Gemeinde Frenkendorf
Kanton Basel-Landschaft

Zonenplan Siedlung / Zonenplan Landschaft

Mutation "Gewässerraum"

Mitwirkungsbericht

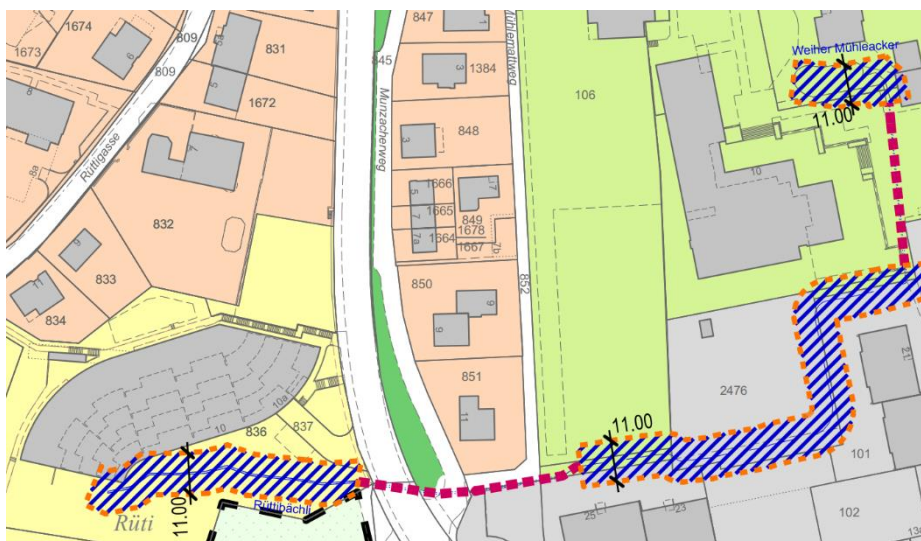
Das Rüttibächli verläuft durch die Parzelle 105, die im Besitz des Kantons Basel-Landschaft ist. Auf der Parzelle ist die Sekundarschule Frenkendorf. Im Bereich der Sekundarschule ist das Rüttibächli eingedolt und verläuft vor der Haupttreppe des Schulhauses quer über den Pausenhof. Die Fläche des Pausenhofes ist versiegelt. Bei einer Ausdolung und naturnahen Gewässergestaltung wäre sowohl die Nutzung des Pausenhofes, als auch der Hauptverbindung zwischen den Schulhäusern stark eingeschränkt, weshalb der Kanton eine Ausdolung nicht in Erwägung zieht. Diese Rahmenbedingung wird sich mit der Erweiterung der Schulanlage nicht verändern.

Grundsätzlich kann auf die Ausscheidung eines Gewässerraums bei eingedolten Gewässern verzichtet werden, wenn keine überwiegenden Interessen entgegenstehen. In Fall von Fliessgewässern stellt in der Regel die ökologische Aufwertung ein solch überwiegendes Interesse dar. Da die Nutzung des versiegelten Pausenhofs nicht verändert wird, ist aus unserer Sicht kein überwiegendes Interesse erkennbar, das für die Ausscheidung des Gewässerraums in diesem Gewässerabschnitt sprechen würde. Insbesondere ist, wie erwähnt, mit einer Renaturierung des Rüttibächlis im fraglichen Abschnitt aus den erwähnten Gründen nicht zu rechnen. Ähnlich dürfte es sich mit dem vorgesehenen Gewässerraum für den Weiher auf Parzelle 2475 verhalten. Bei Weihern mit einer Wasserfläche unter 5000 m² kann ebenfalls auf die Ausscheidung eines Gewässerraums verzichtet werden, wenn keine überwiegenden Interessen dagegenstehen. Der erwähnte Weiher weist eine Wasserfläche von unter 150 m² auf und ist eher als privates Ziergewässer ohne wesentliche ökologische Wertigkeit einzustufen.

Deshalb wird dem Gemeinderat beantrag, jedenfalls im eingedolten Abschnitt des Rüttibächlis (Parzelle 105) und sinnvollerweise auch beim Weiher auf dem Grundstück 2475 im Rahmen der aufgezeigten rechtlichen Möglichkeiten auf die Gewässerraumausscheidung zu verzichten (Art. 41a Abs.5lit. b. bzw. Art.41b Abs.4lit. b. GSchV).

Der Gemeinderat bedankt sich für die Rückmeldung und Stellungnahme zum Rüttibächli und zum Weiher Mühleacker im Bereich der Sekundarschule. Zu den Eindolungen ist zu ergänzen, dass nicht grundsätzlich auf die Definition eines Gewässerraums verzichtet werden kann, sondern dass im Einzelfall zu prüfen ist, ob im Sinne einer Ausnahme bestehende Eindolungen ersetzt werden dürfen (Art. 38 GschG). Der Gemeinderat erachtet in vorliegender Situation die Argumentation zum Verzicht auf die Definition eines Gewässerraums bei Eindolungen unterhalb von Strassenflächen und im Bereich des versiegelten Pausenhofs als nachvollziehbar. Im Planungsbericht zur vorliegenden Mutation wird dies in die Interessenabwägung aufgenommen und der Verzicht begründet.

Hingegen kann der Gemeinderat der Aussage zum **Weiher Mühleacker** (Ziergewässer ohne wesentliche ökologische Wertigkeit) nur bedingt folgen. Diese Gewässerfläche bietet gerade im Bereich des versiegelten Schulareals einen wertvollen Lebensraum für gewässerbezogene Tier- und Pflanzenarten und stellt damit ein wichtiges Vernetzungs-Biotop mit anderen Gewässern dar. Daneben ist auch der pädagogische Wert für die Schülerinnen und Schüler zu nennen sowie der Naherholungswert dieses Weihers als wichtigen "naturbezogenen" Aufenthaltsort. Dies gewichtet der Gemeinderat als mehrere überwiegende Interessen, weshalb in vorliegender Situation nicht auf die Definition eines Gewässerraums verzichtet werden kann.

Gemäss dem Vorschlag (Antrag) hat sich der Gemeinderat schliesslich dazu entschieden, dass die Definition des minimalen Gewässerraums für das **Rüttibächli** abschnittsweise vorgenommen wird. Entlang den offen fliessenden Abschnitten wird der minimale Gewässerraum definiert. Auf den eingedolten Abschnitten wird im Sinne einer Ausnahme (Einzelfallprüfung) und nach Ermittlung und Abwägung der verschiedenen Interessen, auf die Definition eines Gewässerraums verzichtet. (Die Interessenabwägung dazu ist dem Planungsbericht zu entnehmen.)

Für das **Rüttibächli** wird abschnittsweise (entlang den offen fliessenden Abschnitten) der minimale Gewässerraum von 11 m Breite definiert und auch im Bereich des **Weiher Mühleacker** wird in der Fortsetzung ein 11 m breiter Gewässerraum definiert (vgl. auch Eingabe Nr. 3; letzter Abschnitt "Erläuterungen Gemeinderat").
